**Treść zapytań od wykonawców i wyjaśnienia zamawiającego
treści specyfikacji istotnych warunków zamówienia
i informacja o zmianie treści specyfikacji istotnych warunków zamówienia**

dotyczy: postępowanie o udzielenie zamówienia publicznego nr GP.271.04.2019.AMG - „Budowa świetlicy wiejskiej w miejscowości Karlinko”.

ELEWACJA PÓŁNOCNA

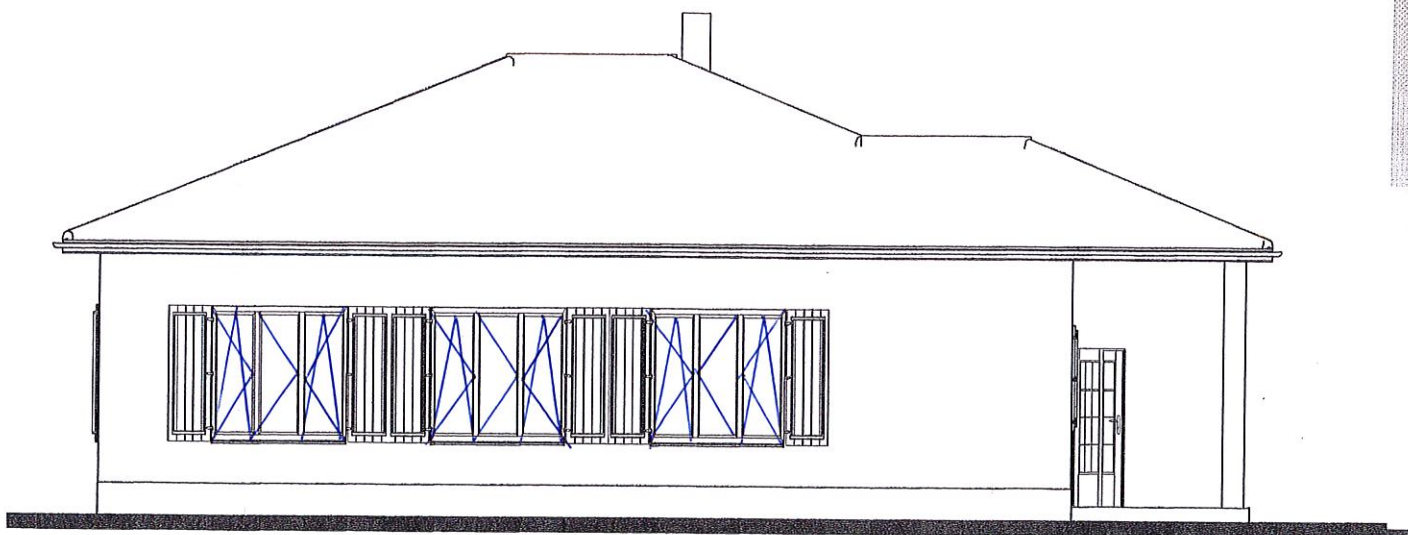
Prosimy o przedstawienie zestawienia stolarki okiennej - bądź naniesienie na elewacji sposobu otwierania okien.

Działając zgodnie z art. 38 ust. 4 ustawy zamawiający zamieszcza poniżej rysunki elewacji z naniesionym sposobem otwierania okien.
